高速増殖原型炉もんじゅ原子炉施設廃止措置計画  
認可申請書面談（7月25日）における質問回答に  
ついて（第1止弁以降の予熱ヒータを性能維持施  
設から除外した理由）

令和元年 11 月 7 日

国立研究開発法人日本原子力研究開発機構

図1 「メンテナンス冷却系 予熱・保温機能の性能維持範囲」

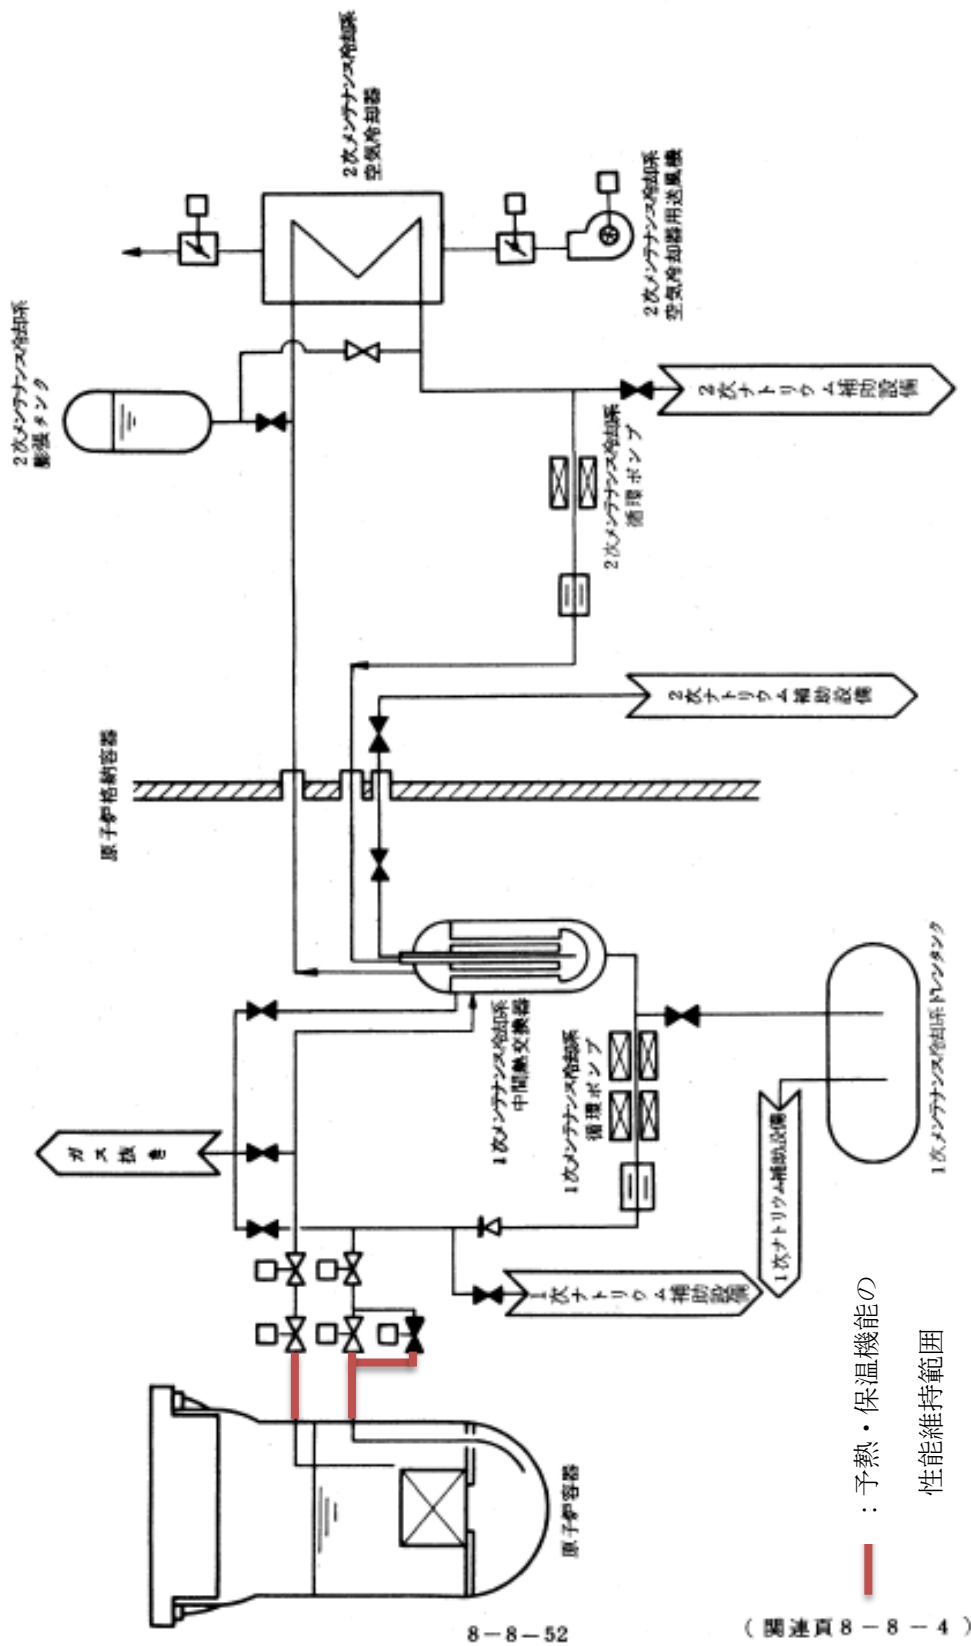
原子炉容器からナトリウムを抜くときに使用する 1 次メンテナンス冷却系の第 1 止弁以降の予熱ヒータ（予熱・保温機能）を性能維持施設から除外した理由

1 次メンテナンス冷却系の第 1 止弁以降の予熱ヒータは 1 次主冷却系のナトリウムの充填・ドレン作業として必要だったが、廃止措置計画認可後、1 次メンテナンス冷却系を使用せずに別の系統で充填・ドレン作業を実施するよう運用を改めたことから、性能維持施設から除外した。保安規定ではその範囲が明確でなかったため、今回の申請で明確にする。（具体的な「予熱・保温機能」における維持範囲は図 1 「メンテナンス冷却系 予熱・保温機能の性能維持範囲」を参照。）
